Holz-Heizzentrale Ecublens: Fernwärme und Prozessenergie

Projekt zur Emissionsverminderung in der Schweiz

Dokumentversion: V1

Datum: 14.06.2022

Abbildung 1: Entscheidungsbaum zur Gültigkeit von Anhang 3a CO₂-Verordnung

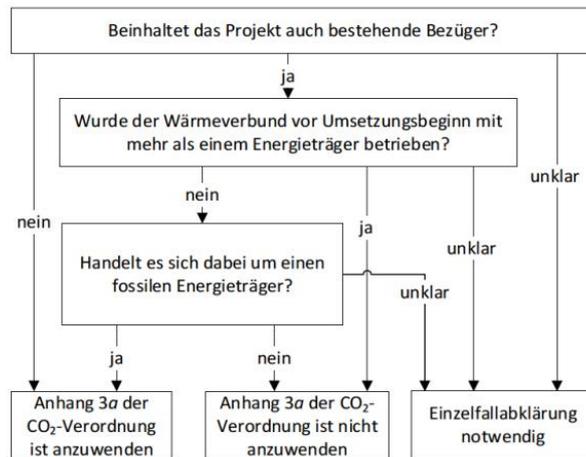
3.2.3	Das Projekt/Programm hat Schnittstellen zu Unternehmen, die von der CO ₂ -Abgabe befreit sind. Die Unternehmen sind mit ihrer Adresse aufgelistet und idealerweise die damit verbundenen erwarteten Emissionsverminderungen separat ausgewiesen.	
<p>Frage (18.05.2022) Projektbeschreibung 1 Angaben zum Projekt/ Programm und 3.1 Systemgrenze Gemäss Entscheidungsbaum aus Anhang F der Vollzugsmittelteilung BAFU 2021 (siehe Abbildung unten) und der Beschreibung der Ausgangslage in der Projektbeschreibung würde für den Bezüger Migros Vaud der Anhang 3a nicht angewendet werden können. Da Migros Vaud bereits im Ausgangszustand durch nicht-fossile Energieträger mit Wärme versorgt wird und dies im Projektszenario in derselben Art und Weise weitergeführt wird, gehört Migros Vaud (bzw. das «bestehende kleine Fernwärmenetz» (Kap. 1.1)) nicht in die Systemgrenze. Zudem wird für das vorliegende Projekt die Spitzenlast des neu entstehenden Fernwärmeverbundes in Ecublens mit dem Spitzenlastkessel GAS abgedeckt.</p>

- ➔ Bitte genau darlegen, wieso der Bezüger Migros Vaud trotzdem innerhalb der Systemgrenze ist. Zudem die Systemgrenzen in der Projektbeschreibung klarer aufzeigen und ausformulieren (Kap. 1.1). Dadurch wird aufgezeigt, dass der Anhang 3a anwendbar ist.

Antwort Gesuchsteller (30.05.2022)

Das CAR 11 kann somit geschlossen werden.

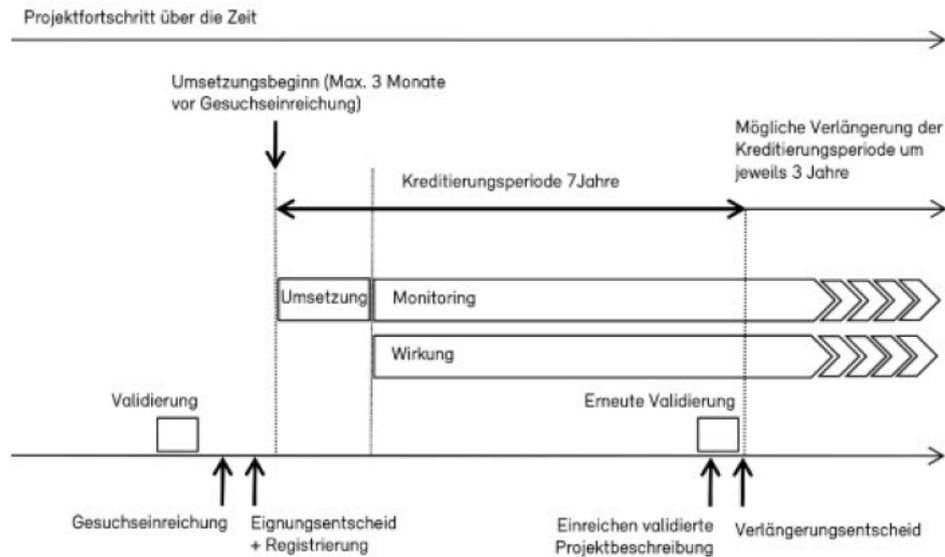
CAR 12		Erledigt	X
3.5.12	Jeder fixe Parameter ist vollständig dokumentiert (Angaben zur Bezeichnung, Beschreibung, Einheit, Wert und Datenquelle sind ausgefüllt).		
Frage (18.05.2022)			
Projektbeschreibung Kap. 3.4 / 3.5 / 5.3			
In Kap. 5.3 (sowie im Monitoringfile) wird die «Effizienz» der Gas- bzw. Ölkessel «Nutzungsgrad» genannt (oder in der Tabelle der Wirtschaftlichkeitsanalyse wird «Wirkungsgrad» verwendet). Bitte im Dokument (Kap. 3.4/3.4/5.3) und im Berechnungsfile, Sheet Inputgrössen und Parameter, und im Monitoring-file harmonisieren.			
Antwort Gesuchsteller (30.05.2022)			
Die Begriffe wurden in allen betreffenden Dokumenten gemäss der Frage (siehe oben) angepasst. Gleichzeitig wurde zur Sicherheit der Kontext an den betreffenden Stellen kontrolliert. Neu gilt für alle 3 Begriffe: «Wirkungsgrad»			
Fazit Validierer (02.06.2022)			
Die Begriffe wurden wie gewünscht harmonisiert.			
Das CAR 12 kann somit geschlossen werden.
